Modulo per la presentazione delle osservazioni per i piani/programmi/progetti sottoposti a procedimenti di valutazione ambientale di competenza statale

in qualità di legale rappresentante della Pubblica Amministrazione/Ente/Società/Associazione
Presidente del Quartiere di Serravalle-Sant'Andrea

_____ S.S. 51 di "Alemagna" - Variante di Vittorio Veneto (Tangenziale Est) - Collegamento La Sega-
Ospedale - Svincolo Vittorio Veneto Centro _____

PIANO PARTICELLARE DI ESPROPRIO PER PUBBLICA UTILITA'
 COMUNE DI VITTORIO VENETO
 PLANIMETRIA CATASTALE tav. 2/2

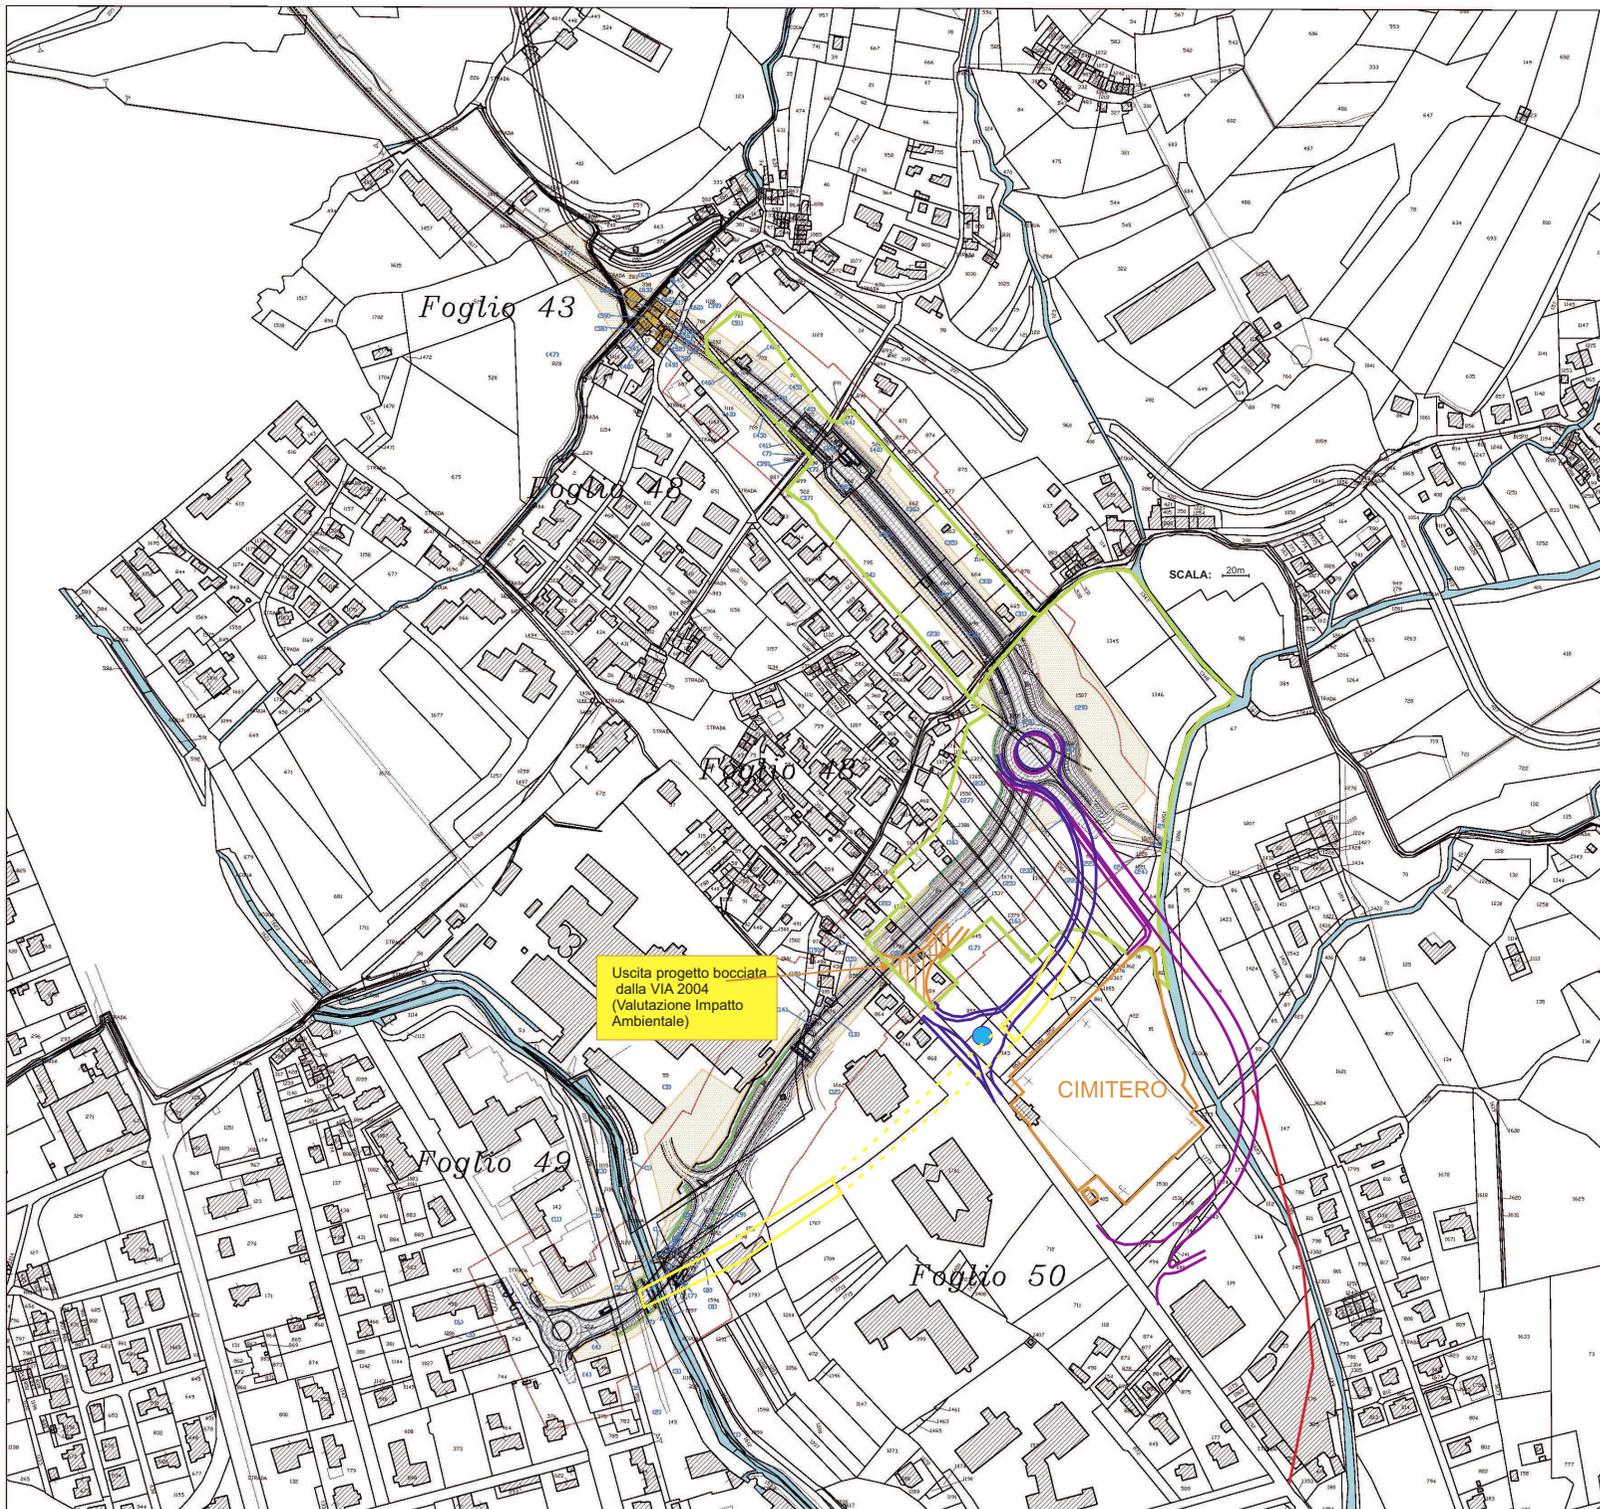
La rotatoria di uscita in corrispondenza del cimitero, rispetto all'uscita su via Carso bocciata dalla VIA del 2004, sarà spostata rispetto a questa solamente di circa 20m più a sud, per **questo riteniamo che rimangano valide le motivazioni della VIA del 2004** per cui un'uscita a tale altezza di via Carso non sia

praticabile, andando ad impattare troppo sull'abitato. **Perciò chiediamo che semmai siano valutate uscite più a SUD lungo la strada, come già presentate e proposte da ANAS al comune di Vittorio Veneto** (a distanze tali dall'abitato da ridurre realmente l'impatto sullo stesso)

Uscita progetto bocciata dalla VIA 2004 (Valutazione Impatto Ambientale)
